## SERVICE INFO – INA 0120

# Optické rozdíly u vahadel s vlečnou pákou 422 0236 10

| Obj. č.:  | 422 0236 10                                           |

Obrázek 1: Varianta 1

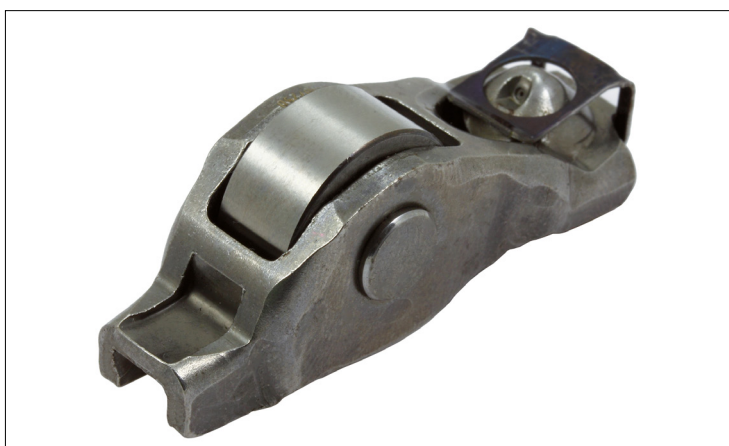
Ve výše uvedených motorech mohou být montovány dvě různé varianty vahadel s vlečnou pákou (obrázek 1 a obrázek 2). Obě se liší pouze opticky a splňují bez omezení technické požadavky.

Z tohoto důvodu nabízí Schaeffler Automotive Aftermarket výhradně variantu vahadla s vlečnou pákou na obrázku 1 s číslem dílu 422 0236 10.

Všeobecně je vždy nutné měnit všechna vahadla s vlečnou pákou. Aby se zamezilo opakovaným opravám a zbytečným nákladům, doporučuje se společně vyměňovat vahadla s vlečnou pákou a elementy pro vyrovnání vůle ventilů.
